Titel:	***Reconstructie Vennewatersweg te Heiloo fase 2***
Opgesteld door:	[redacted]
Gecontroleerd door:	[redacted]
Datum:	31 augustus 2026
Aan:	Omgevingsdienst Noord-Holland Noord
Behandelaar:	[redacted]
Betreft:	Verzoek tot wijziging van voorschrift 31 en 32 (Ontheffing Wnb)
Zaaknummer:	OMG-008532/DMS423776

Middels deze aanvraag doet gemeente Heiloo, als houder van een ontheffing Wet natuurbescherming voor de reconstructie van de Vennewatersweg (zaaknummer OMG-008532/DMS423776) een formeel verzoek tot het wijzigen van twee specifieke voorschriften uit deze ontheffing. Dit verzoek heeft betrekking op voorschriften 31 en 32, welke de aanleg van een permanente houtwal/compensatiezone voorschrijven.

Figuur 1

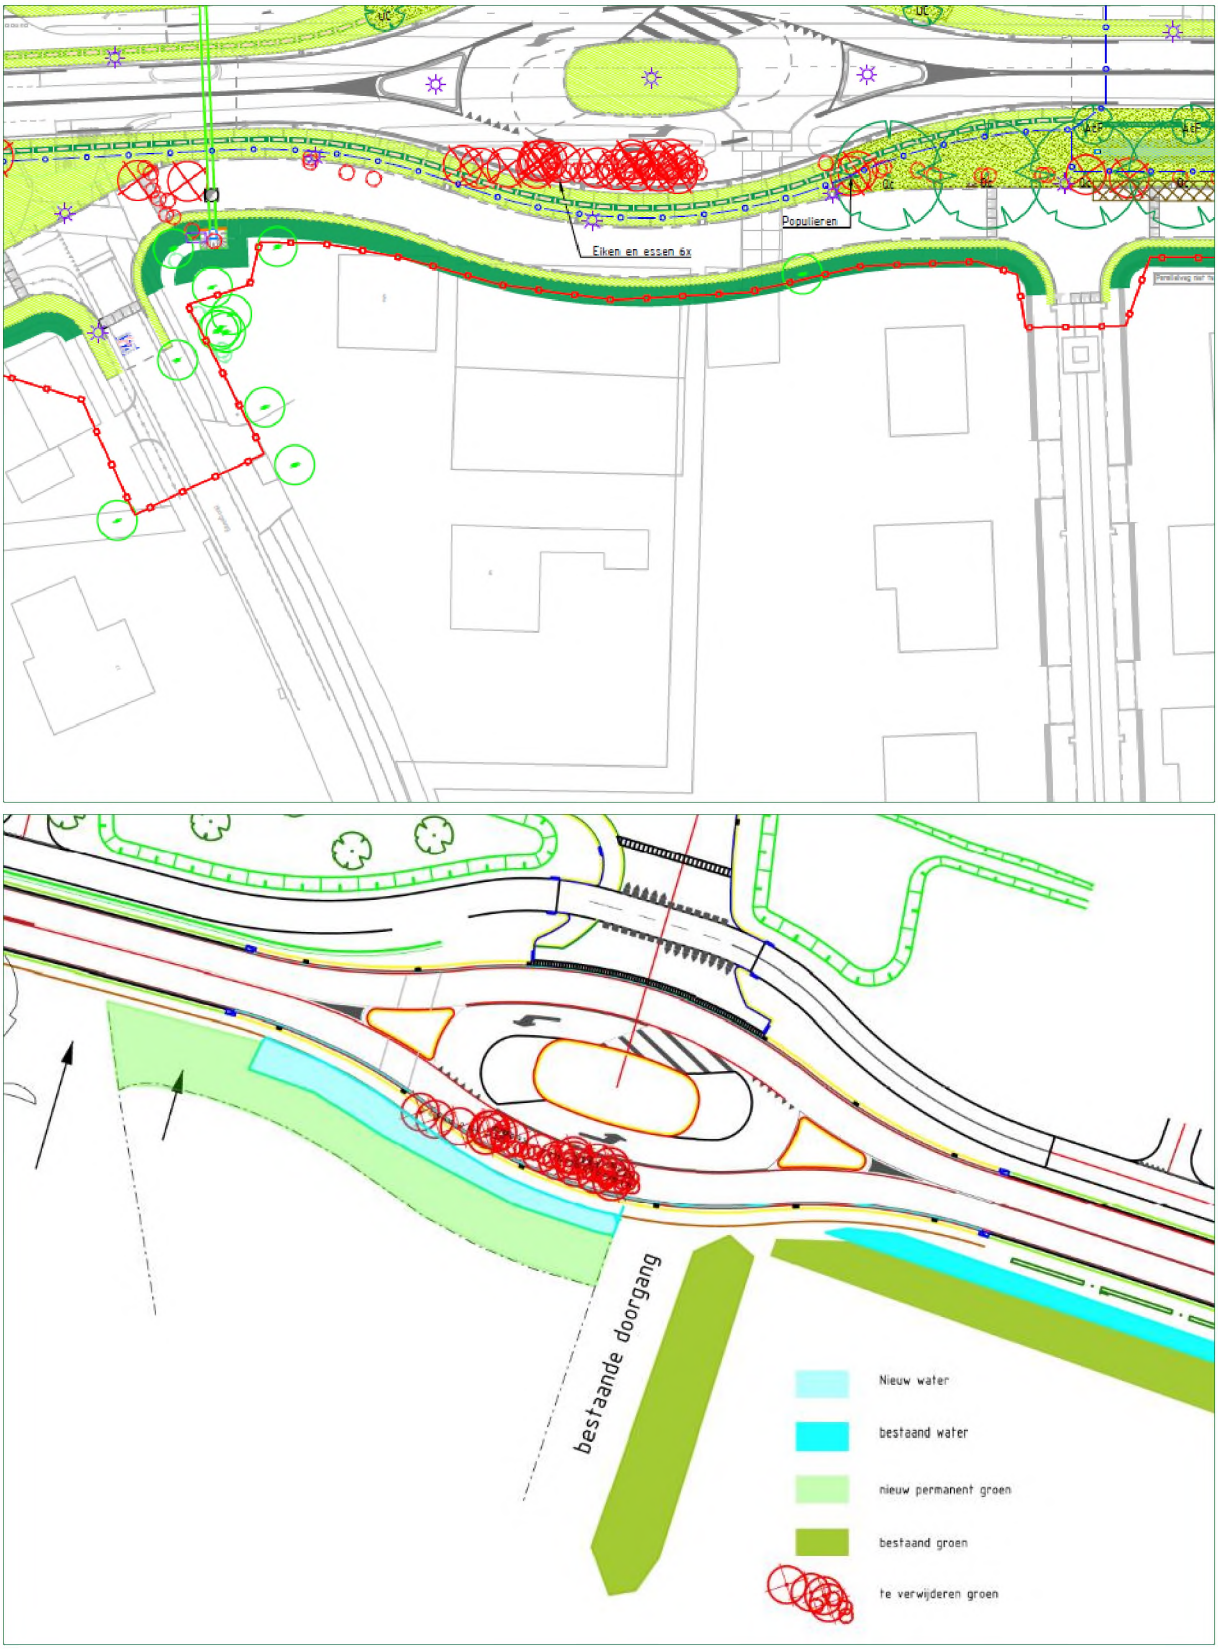
Op grond van het besluit met zaaknummer OMG-008532/DMS423776 is aan de gemeente Heiloo een ontheffing verleend voor het uitvoeren van ruimtelijke ingrepen ten behoeve van de reconstructie van de Vennewatersweg. Ter hoogte van de Hoogeweg zullen in het kader van deze werkzaamheden beplanting/bomen worden gekapt en zal een permanente houtwal worden aangelegd zie Figuur 1.

Middels deze brief verzoekt de gemeente Heiloo formeel om een ondergeschikte wijziging van voorschrift 31 en 32, waarbij wordt toegestaan dat zowel de fysieke aanplant van de bomen/struiken als het inzaaien van het kruidenmengsel niet direct na de kap plaatsvinden, maar (gebundeld) in het eerstvolgende najaar.

"De ontheffing houder dient direct na de kap van het bestaande groen een permanente en functionele takkenril aan te leggen conform voorschrift 28 en 29 ter behoud van de schuil- en corridorfunctie. De definitieve aanplant van de 2 meter brede houtwal en inheemse bomen dient plaats te vinden in het eerstvolgende najaar/plantseizoen (periode oktober – december) volgend op de kapwerkzaamheden, teneinde een optimaal aanslag- en overlevingspercentage van de beplanting te garanderen."

"Het inzaaien van het lokale inheemse kruidenmengsel wordt eveneens uitgesteld tot het eerstvolgende najaar (periode september – november) en vindt gelijktijdig plaats met de voorbereiding van de bodem voor de definitieve aanplant, teneinde uitdrogen van het zaad en overheersing van onkruid gedurende de droge zomermaanden te voorkomen."
